Mission régionale d'autorité environnementale
Grand Est

Avis sur l'exploitation
d'une centrale photovoltaïque au sol à Sainte-Ménéhould (51)
porté par la société du parc solaire de Biesme

n°MRAe 2024APGE95

Nom du pétitionnaire	Société du parc solaire de Biesme
Commune	Sainte-Ménéhould
Département	Marne (51)
Objet de la demande	exploitation d'une centrale photovoltaïque au sol
Date de saisine de l'Autorité environnementale	10/06/24

Figure 1: Plan de la zone d'implantation potentielle du projet (ZIP)

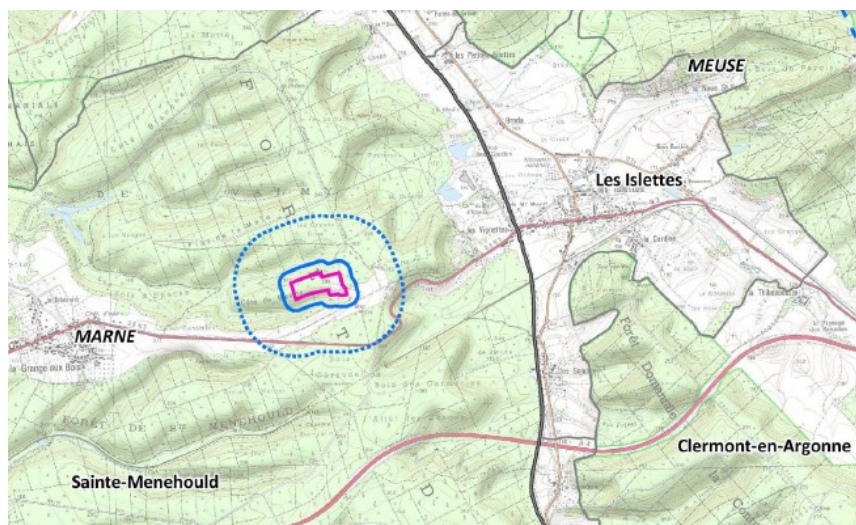
L'Ae relève que le dossier ne précise pas la répartition des responsabilités entre le propriétaire du terrain, le futur exploitant agricole et le pétitionnaire en matière de gestion et de surveillance du site ainsi qu'en fin d'exploitation, lors du démantèlement de la centrale.

Aussi, l'Ae recommande en premier lieu au pétitionnaire de préciser les responsabilités respectives du propriétaire du terrain, du futur exploitant agricole et les siennes en matière de gestion, de surveillance et d'entretien du site, et lors du démantèlement de la centrale en vue de sa remise en état.
